改善箇所説明図

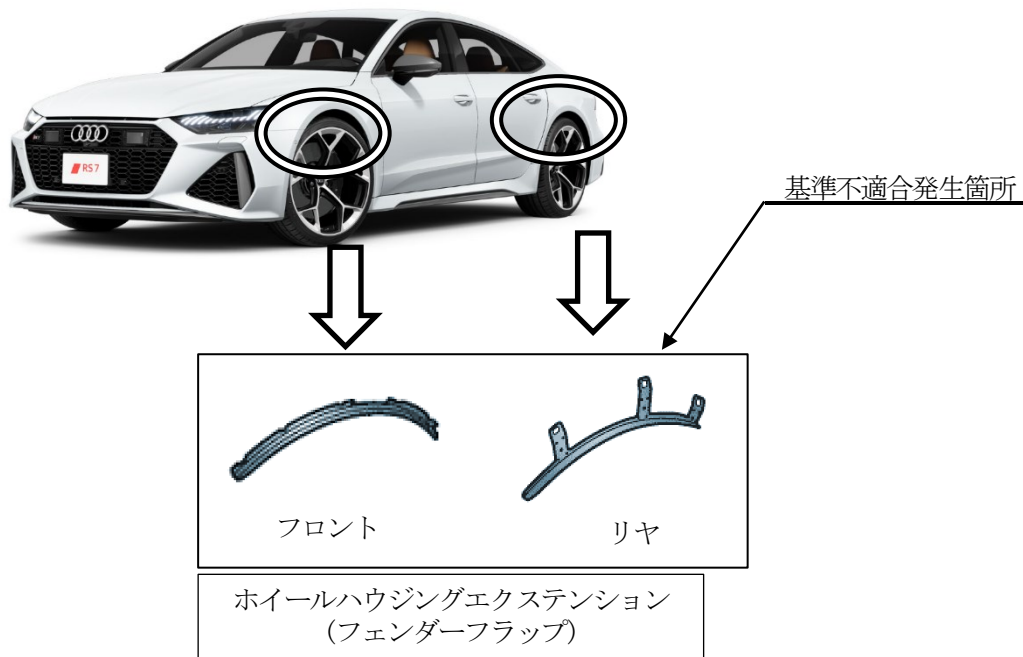
車体において、生産工場の組付管理が不適切だったため、ホイールハウジングエクステンション(フェンダーフラップ)が取り付けられていない。そのため、車両の組み付け公差によりタイヤが車体より外側に突出し、保安基準に適合しないおそれがある。

全車両、ホイールハウジングエクステンション(フェンダーフラップ)を取り付ける。
